Udviklingsfase

Faglig vurdering

Megaton - Hybridpark Nørhede - Hjortmose

MEGATON – HYBRIDPARK NØRHEDE-HJORTMOSE

Skovrejsning

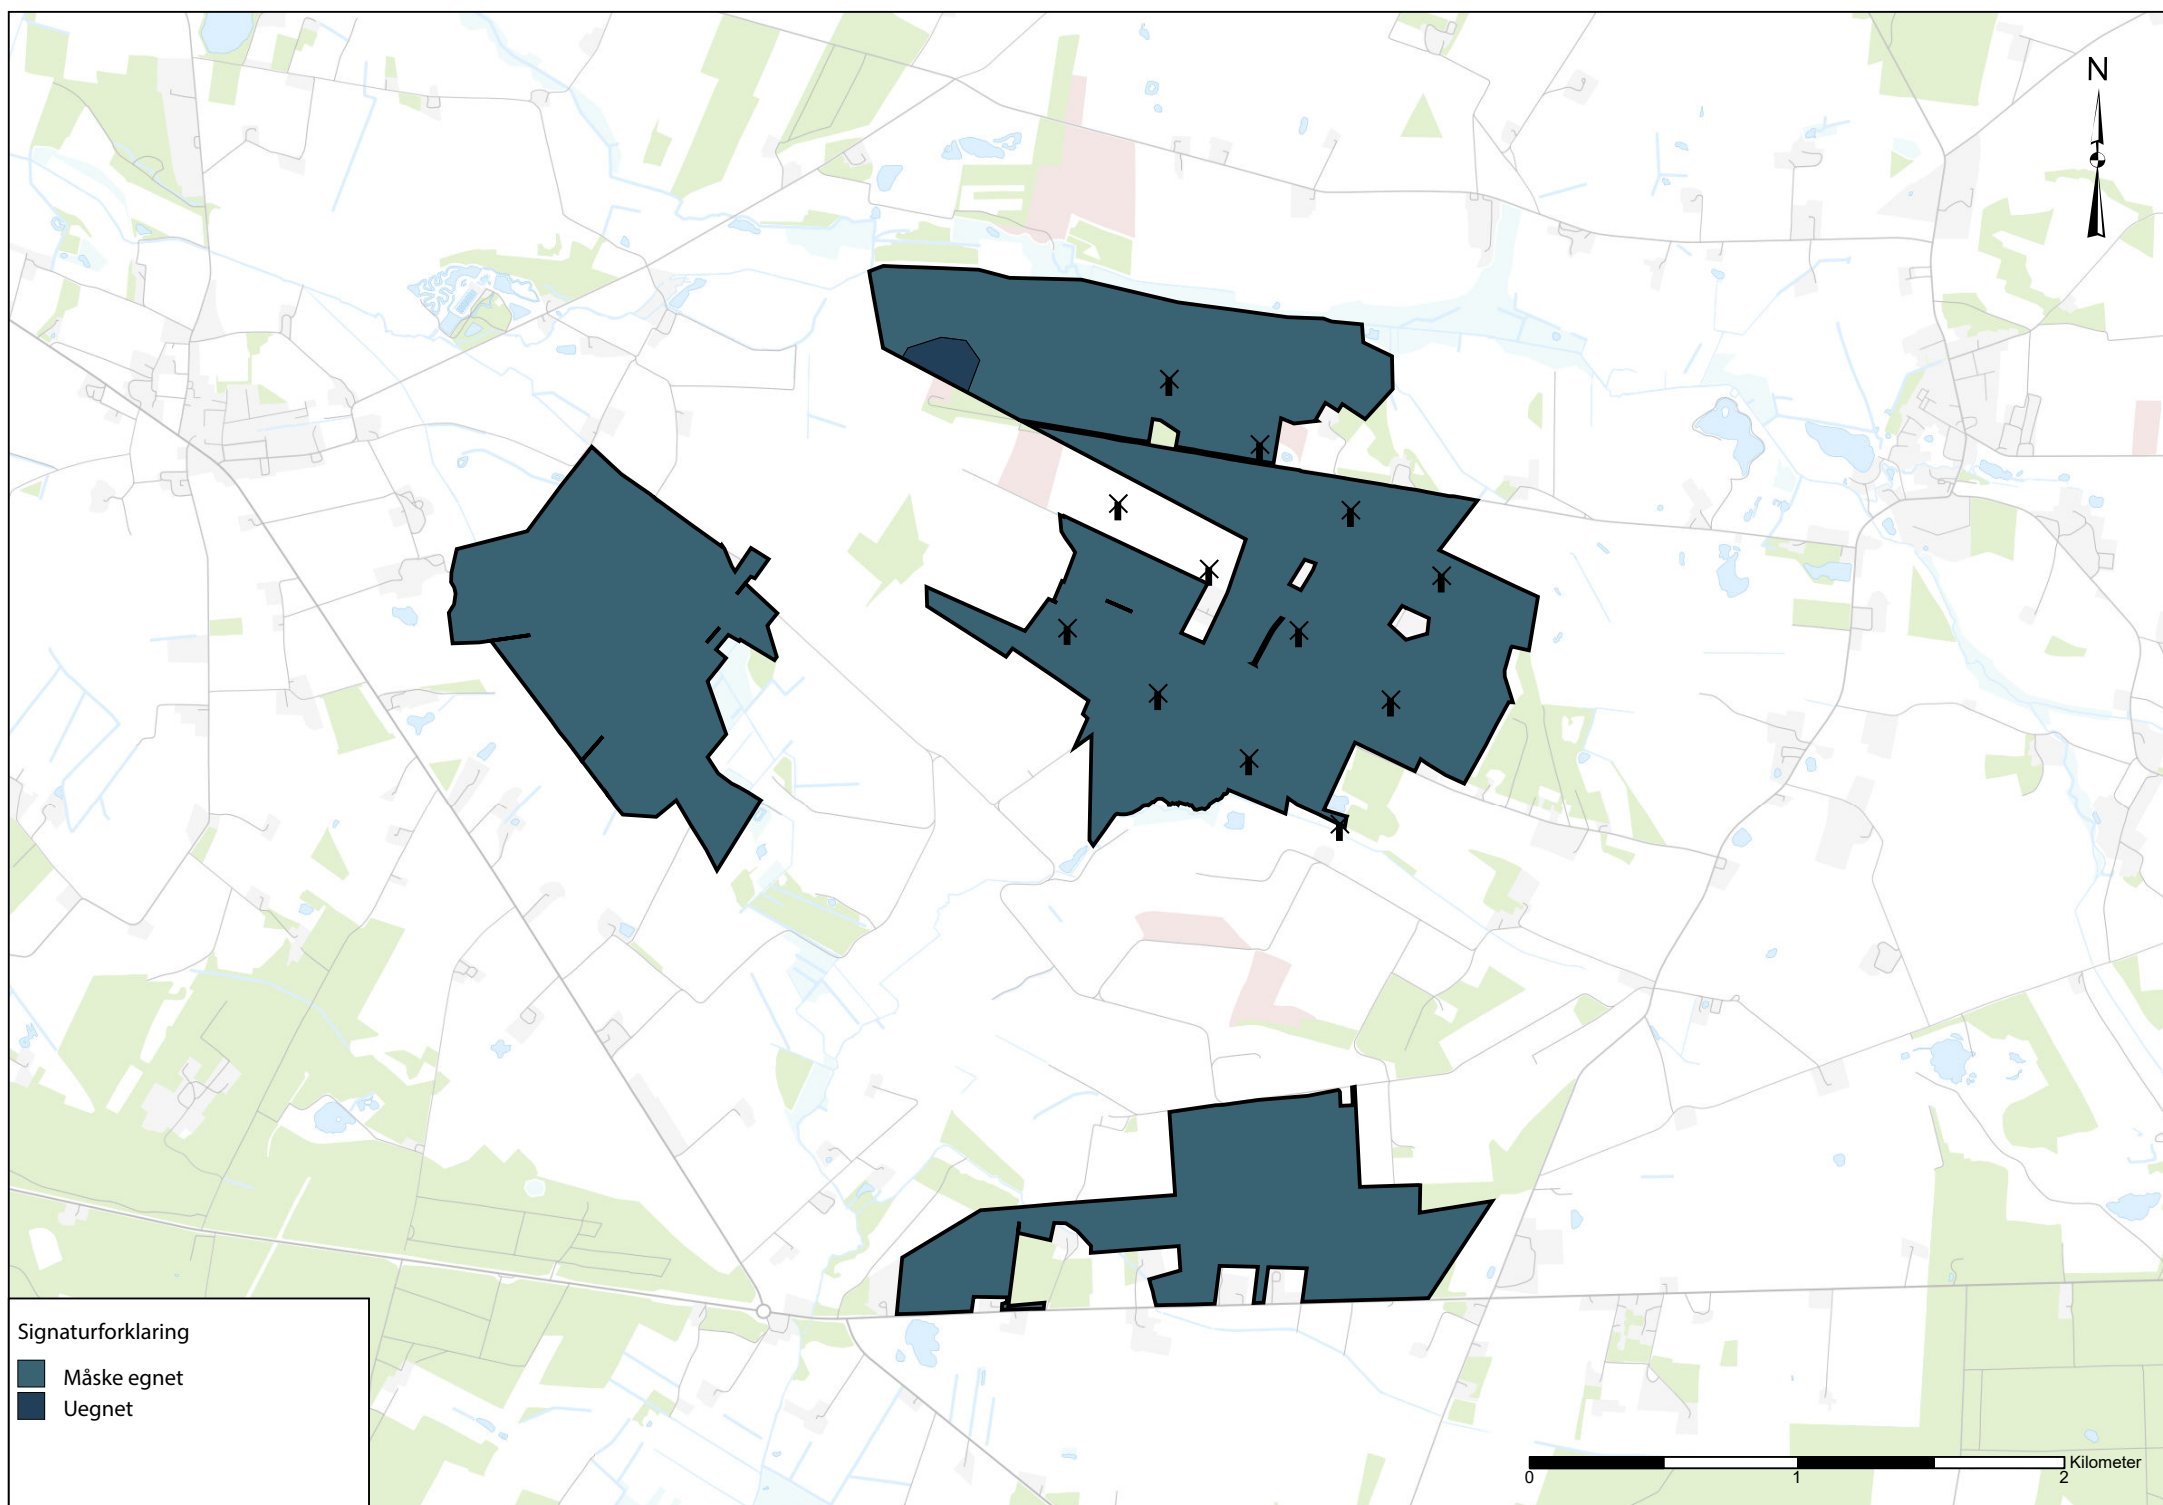
- Solcelleparkerne skal så vidt muligt placeres udenfor *skovrejsning ønsket*.
- Ny kortlægning af skovrejsningsarealer i RKSJ er på vej.

Skov, vildt, rekreativitet

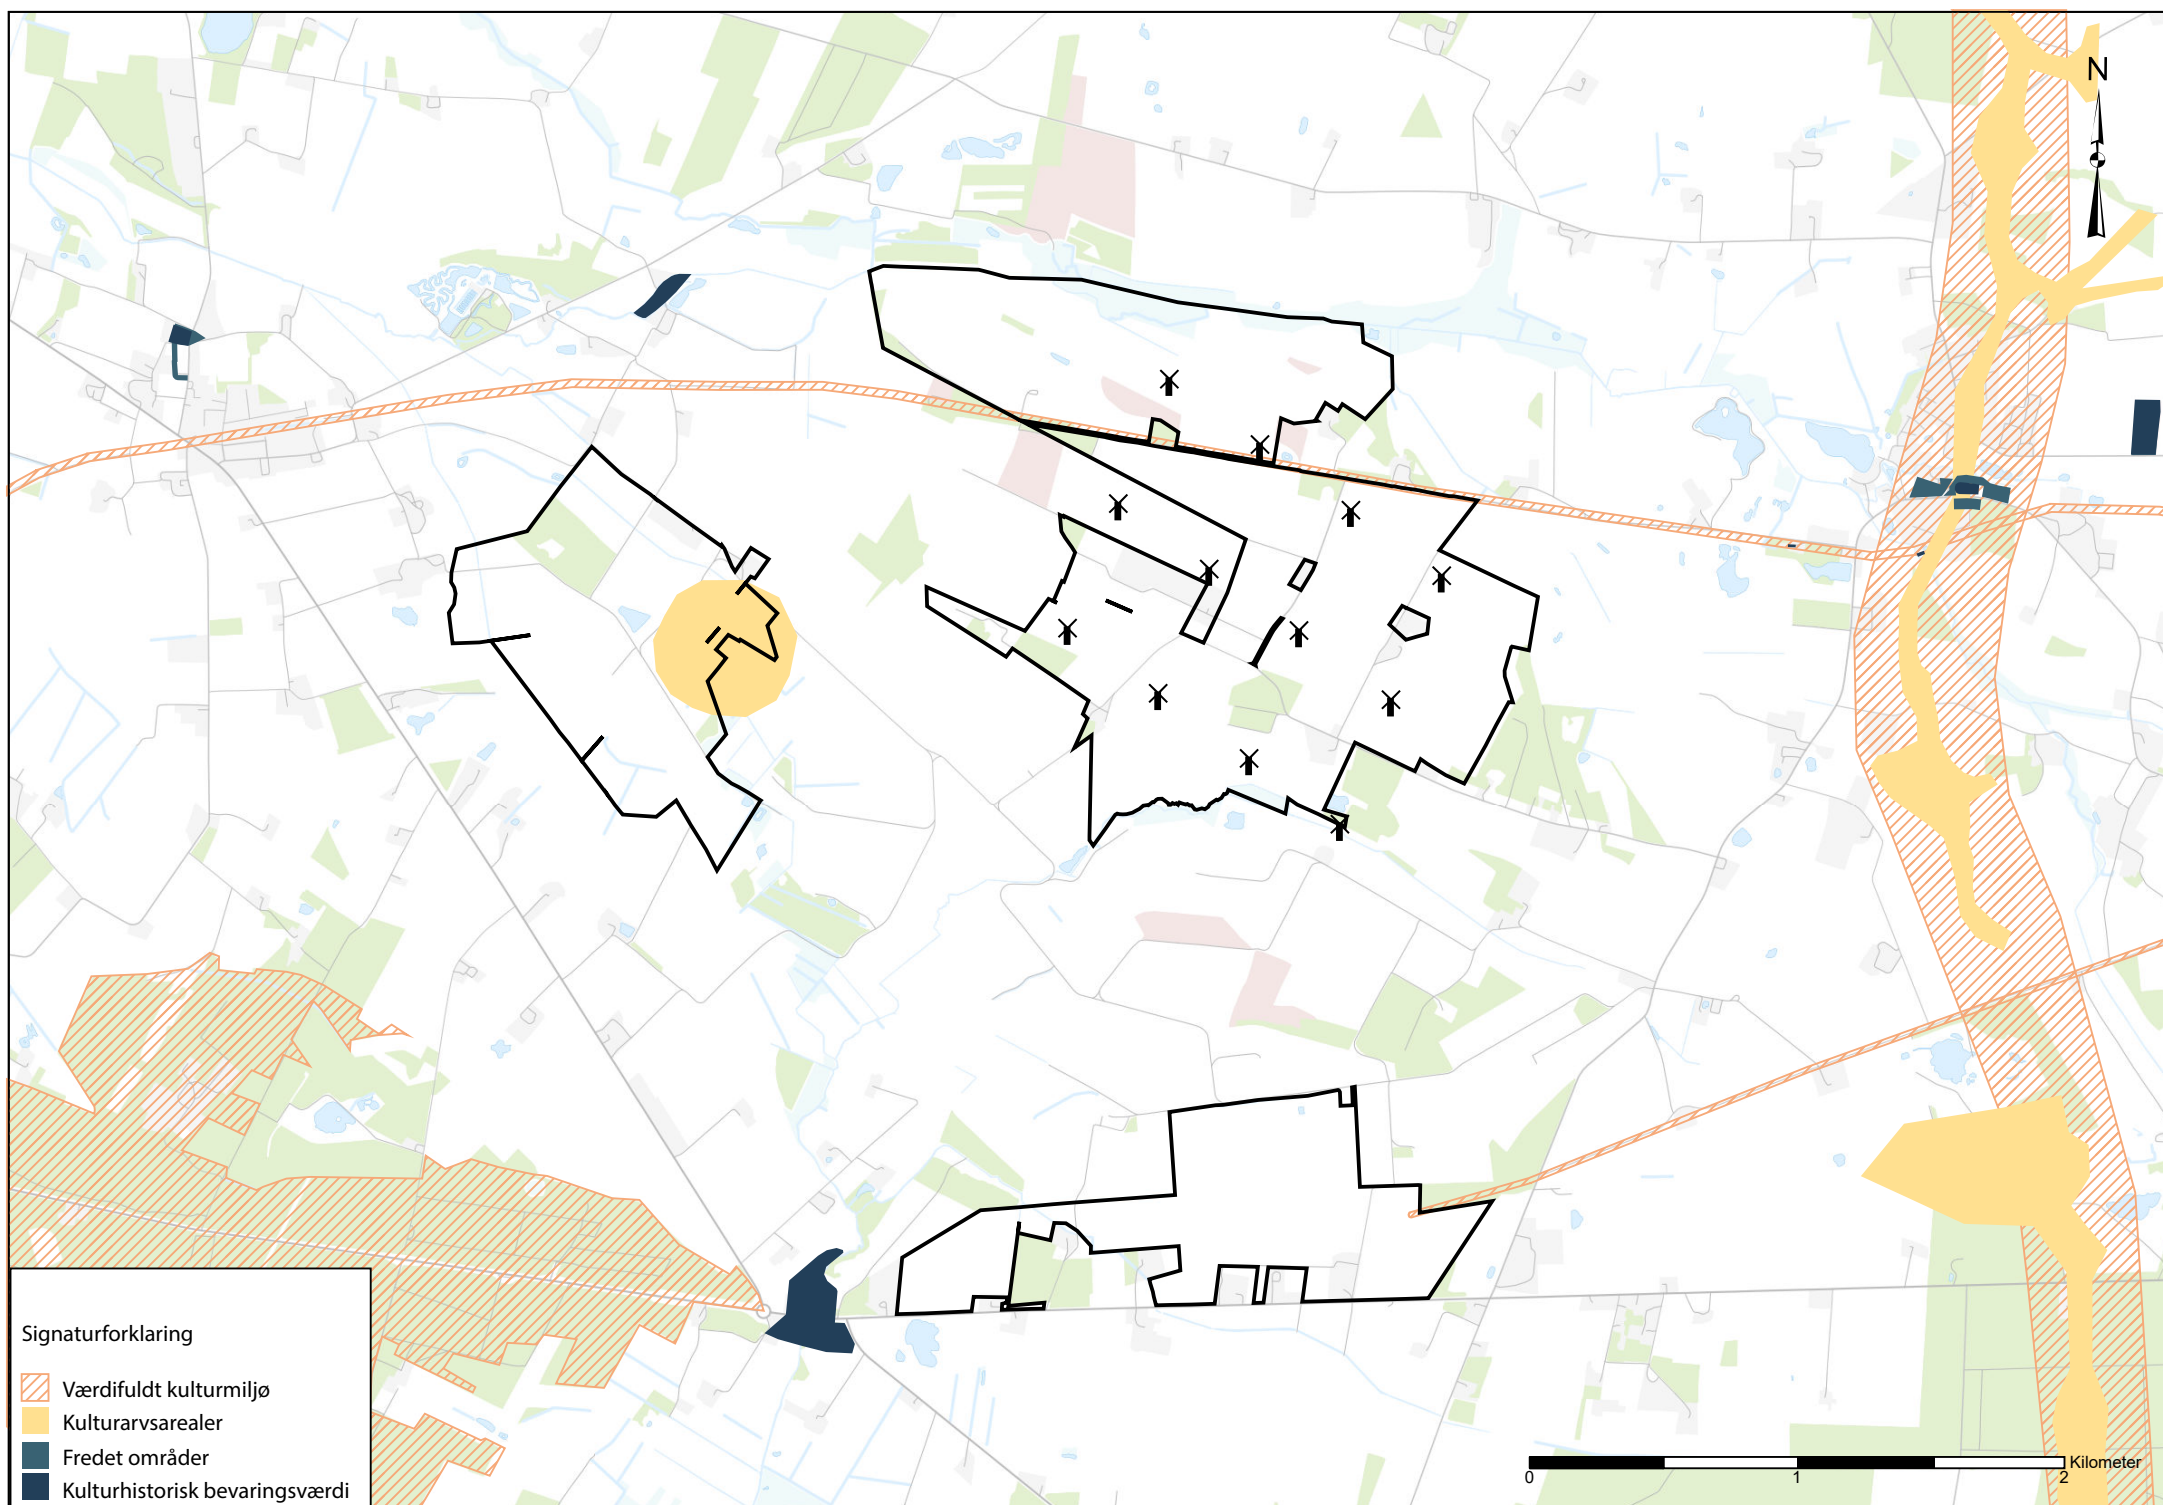
- Generelt skal solcelleparkerne så vidt muligt placeres udenfor *skovrejsning ønsket* og der skal indtænkes muligheder for at fauna kan vandre mellem naturområder.
- RKSK har ikke kendskab til vildtbestanden, der er dog en del skydetårne rundt omkring i området.

- Der skal holdes 250 meters afstand til skydebanen. Man skyder normalt med lerduehagl (hagl-størrelse 7) efter lerduer, som har en sikkerhedsafstand på 250 meter – det skal dog undersøges om de skyder med andet. Grundet støj og sikkerhedsafstand ligger skydebaner ofte langt væk fra beboelse, og det vil være svært at finde en ny placering til dem, hvor de ikke generer naboer.
- Forslag:
 - Der er en vandresti rundt i solcelleparken, som kan forbedres– evt. udsigtspunkter, brede læhegn med stien inden i, eller andet, så man opretholder det rekreative ude i området.
 - Kan der laves et bedre rekreativt område tæt ved skiltet om hedeopdyrkning?

Kultur

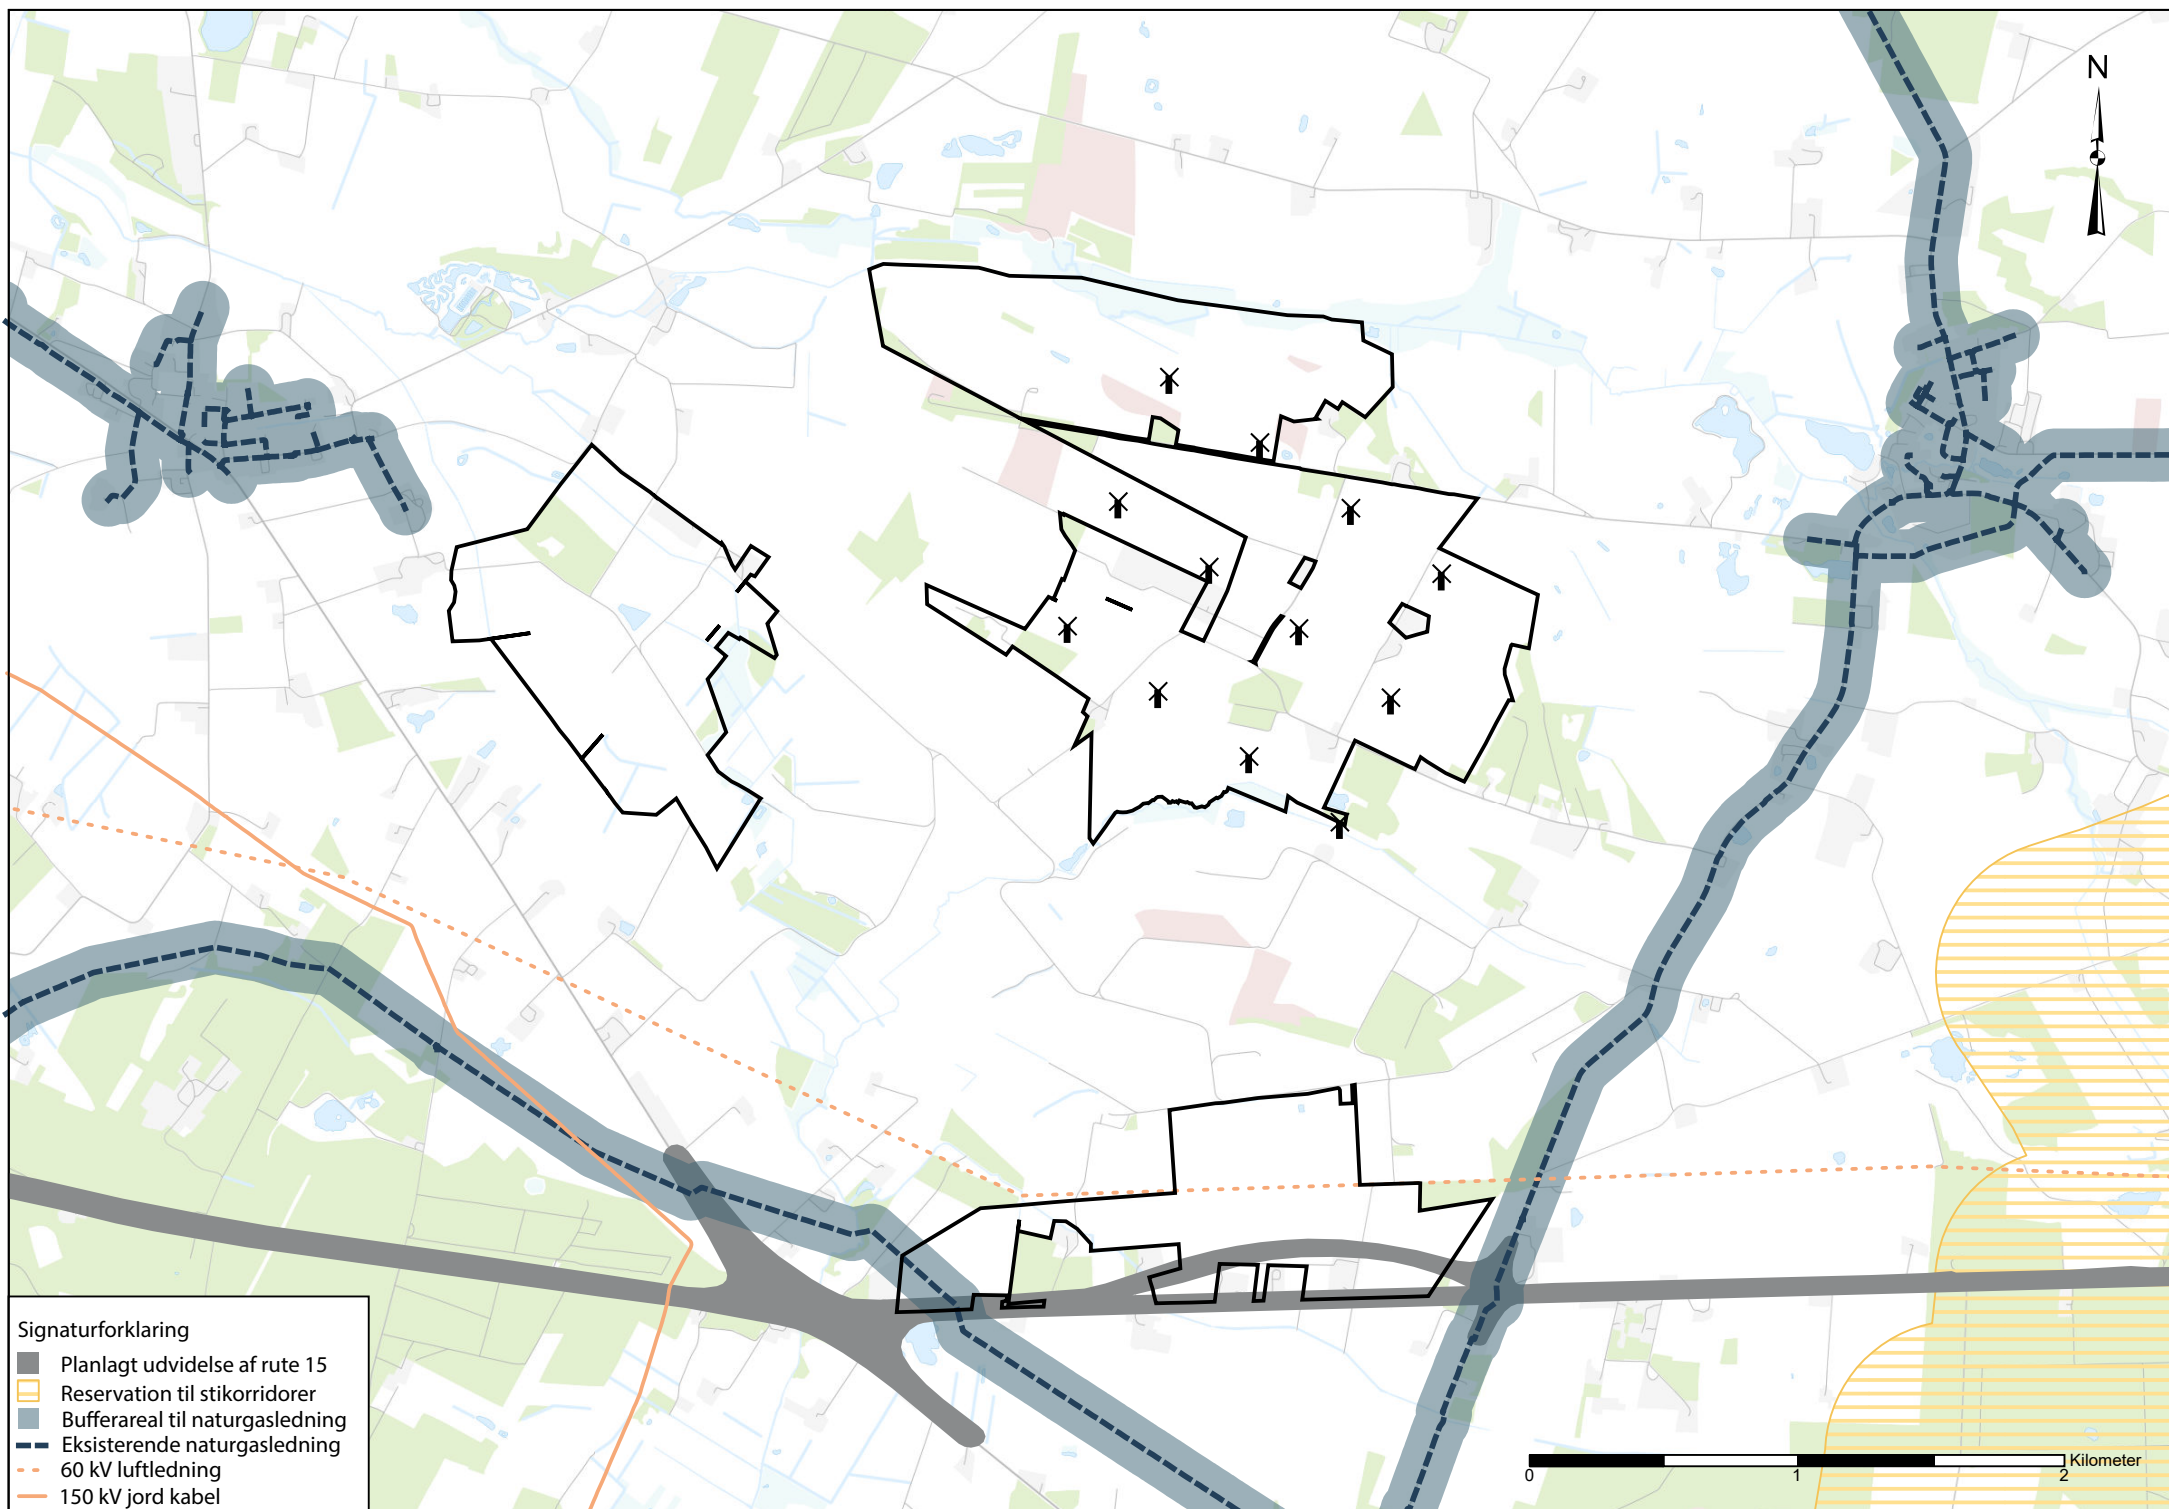
- Tæt på eller indenfor projektområdet er der tre kulturarvsarealer, som man skal være opmærksom på:
 - et område fra stenaldertiden, hvor der er fundet flint.
 - Ørnhøjbanens gamle tracé
 - Gammel landevej
